PARECER TÉCNICO - GERSUL N.º 7 / 2026
Gerência Regional Sul (Pelotas) - GERSUL

PROCESSO ADMINISTRATIVO: 08713-05.67/25-1 **Nº SOL:** 152979
EMPREENDEDOR: 33585 - COMPANHIA RIOGRANDENSE DE MINERACAO – CRM
EMPREENDIMENTO: 2142
ATIVIDADE: 530,02 - Lavra de carvão / turfa / combustíveis minerais - a céu aberto e com recuperação de área degradada
ASSUNTO: Análise técnica do **Meio Físico** referente ao processo de LPAER (LICENCA PREVIA-EIA/RIMA-AMPLIACAO).
DATA DO PROCESSO: 11/08/2025.

Figura 1: Avanço de Lavra Proposto na LPER.

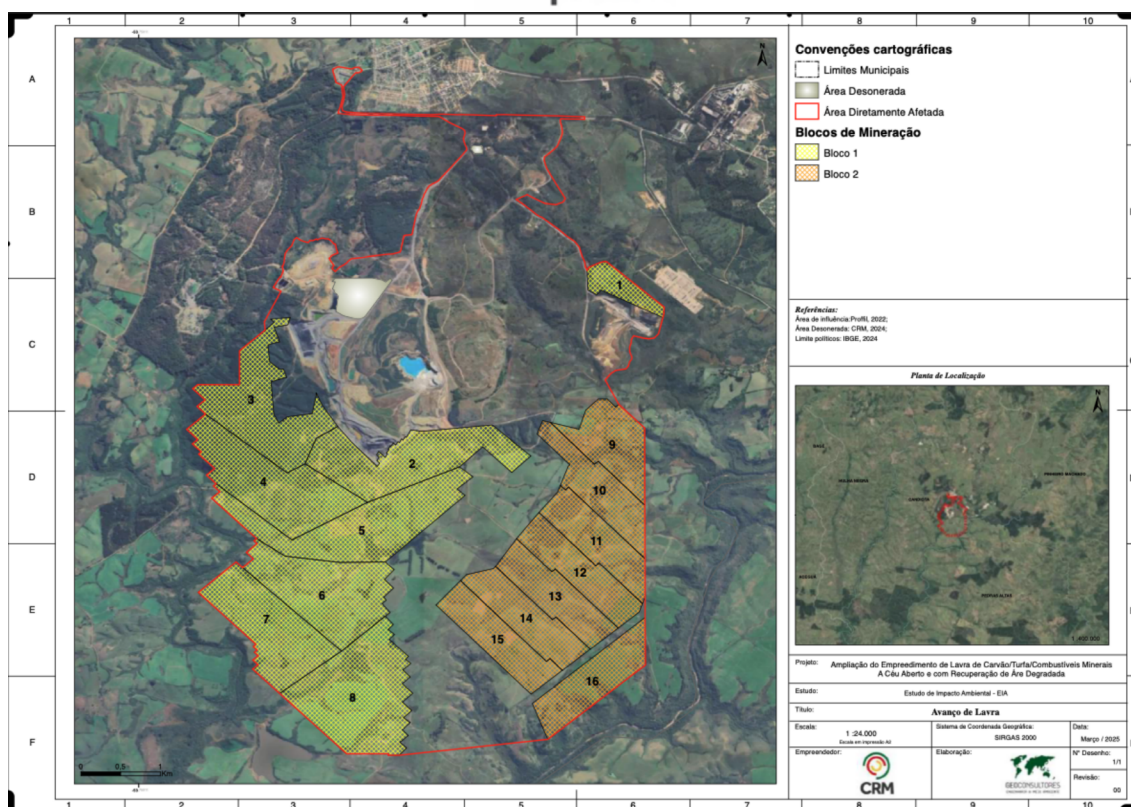
Abaixo segue o Mapa de Avanço de Mina. Lembrando que o Bloco II será removido do presente estudo (porção laranja).

Abaixo segue o Mapa de Avanço de Mina. Lembrando que o Bloco II será removido do presente estudo (porção laranja).

- 1- Atualização do EIA/RIMA considerando somente o Bloco I. A rerepresentação dos dados deve prever uma reorganização dos dados do projeto. Aproveitando a rerepresentação para exportar os documentos com qualidade de imagem legíveis e com boa resolução.
- 2- Apresentar projeto técnico conceitual com análise integrada e sinérgica das etapas que envolvam os recursos hídricos, dentre elas: o método de avanço de lavra, o bombeamento das cavas, a recuperação da topografia e o tratamento da água durante o bombeamento das cavas e após o fechamento do corte. O projeto deve considerar a nova etapa em área sem impacto da mineração. O projeto deve prever os impactos tanto da parte física quanto da

Figura 2: Recorte Planta Pontos de Medição de Vazão (EIA/RIMA – Volume 2 – Capítulo 9, parte III, página 352);

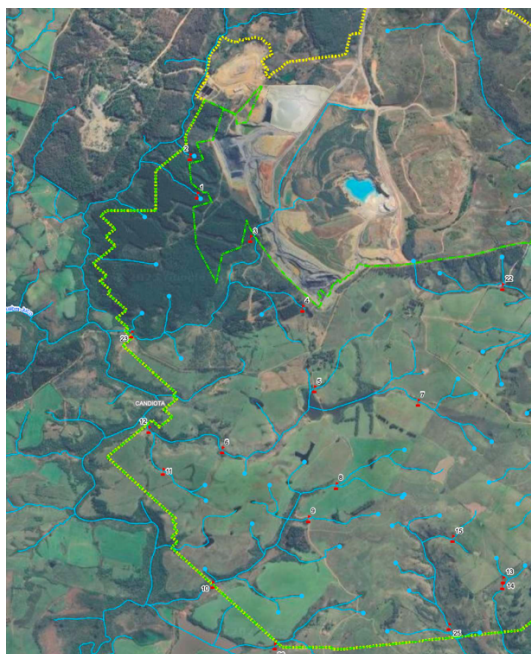
Por mais que análises de vazão em somente 2 (dois) dias do ano não tenham precisão técnica, alguns pontos chamaram a atenção pelo volume de água mesmo em época de seca, onde outros não possuem vazão nenhum. A partir das tabelas acima e das fotos da tabela 142 “Realização das vazões dos corpos hídricos” (páginas 356 até 364), os pontos 3, 6, 7, 10, 11, 12, 15 (parcialmente), 16, 17, 23, 25 e 26 demonstraram vazão mesmo em época de seca. Lembrando que os pontos 13, 14, 15, 16, 17, 24 e 25 não estão na área de pretensão de mineração do bloco 1. Assim, ficam sob enfoque as vazões nos pontos 3, 6, 7, 10, 11, 12, 23 e 26, por mesmo em regime de seca, possuírem vazão considerável.

Sobre a qualidade da água. A Planta “Ponto de qualidade da Água” na página 372 apresenta somente 5 pontos de coleta. Seria importante a coleta de amostras brancas dos recursos hídricos antes da mineração na área do Bloco I, como uma no leito do Arroio Pitangueira (próximo do ponto 1), outra no Arroio Poacá (próximo do ponto 5) e uma no Arroio Candiota, por exemplo.

- 3- Aumentar o número de pontos de coleta de qualidade da água. Deverão ter pontos de qualidade da água (amostra branca/atual fase de mineração) no leito do Arroio Pitangueira (próximo ao ponto 1), no Arroio Poacá (próximo ao ponto 5) e uma no Arroio Candiota (a jusante do Bloco I).

Figura 5: Mapa dos Piezômetros, página 400.

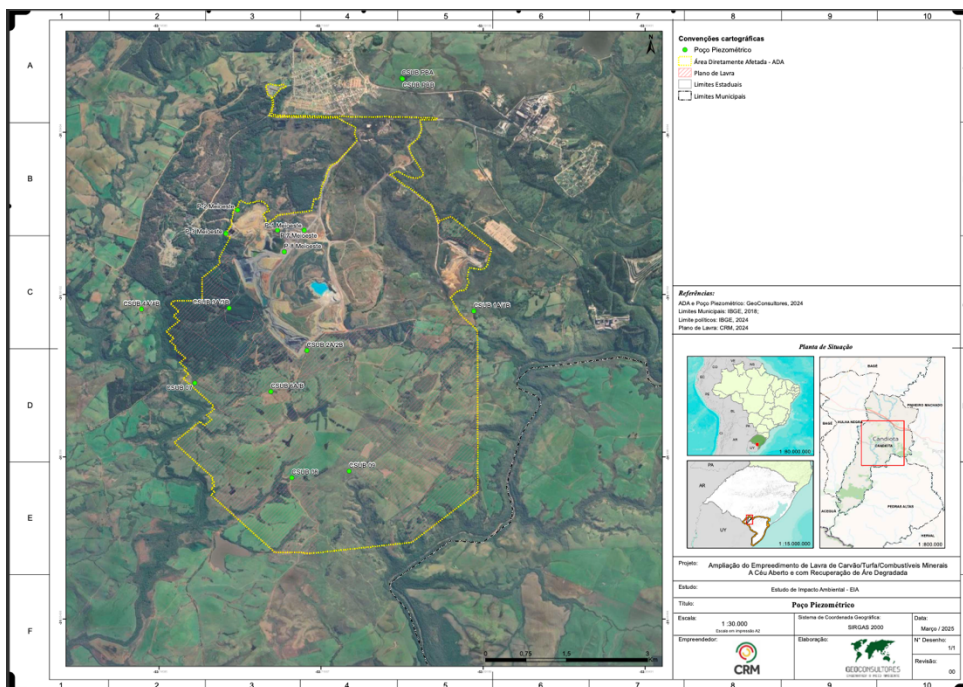
“Dentro da seqüência sedimentar que ocorre na Malha VII, os arenitos da formação Rio Bonito são tidos como os melhores aquíferos. Logo, as águas infiltradas muito provavelmente serão armazenadas nesta unidade aquífera e liberadas da mesma quando esta camada for exposta pelo avanço da lavra. Como o carvão encontra-se associado a sulfetos (principalmente pirita - FeS), muito provavelmente esteja ocorrendo contaminação das águas superficiais e subterrâneas, pelas atividades de mineração do carvão. Essa possibilidade de contaminação pode ser confirmada pela sulfatação observada em alguns pontos, bem como pelos valores de pH ácido medidos nos corpos d’água da mina e surgências na base das pilhas (GOLDER,2008).”

“Em função da sua condição não-confinada (aquífero livre) e pouca profundidade (aquífero raso), apesar de não possuir uma condutividade hidráulica mais significativa (pequena espessura – baixa transmissividade), pode ser atribuída uma condição de alta vulnerabilidade ao aquífero freático raso. Esta condição está mais relacionada a potenciais impactos decorrentes de diminuição das cargas hidráulicas em função da abertura das cavas de mineração, que podem produzir efeitos nas vazões das nascentes e surgências oriundas desta unidade aquífera. Entretanto, é importante ressaltar que a mesma está restrita às porções de cotas mais elevadas. Ainda assim, medidas de mitigação poderão ser necessárias para minimização destes impactos. O avanço do processo de abertura das cavas removerá todo o pacote de estratos depositados sobre a camada de carvão, para permitir a sua mineração, até atingir o topo da

camada de arenito, sendo posteriormente fechadas com utilização dos estêreis. Esta nova configuração vai provocar o desconfinamento do nível aquífero, uma vez que as camadas confinantes de baixa permeabilidade (siltito e carvão) terão sido retiradas, e a conexão com o aquífero freático raso, instalado nos estêreis. Assim, como consequência, poderão ocorrer eventuais aumentos nos fluxos de recarga e descarga, o que aumenta a condição de vulnerabilidade desta unidade. De forma a minimizar este impacto, será depositada uma camada de argilito no topo da camada de arenito (Figura 210), após a remoção da camada de carvão, o que permitirá a impermeabilização, impedindo a conexão entre os dois aquíferos e os aumentos nos fluxos de recarga e descarga do mesmo.”
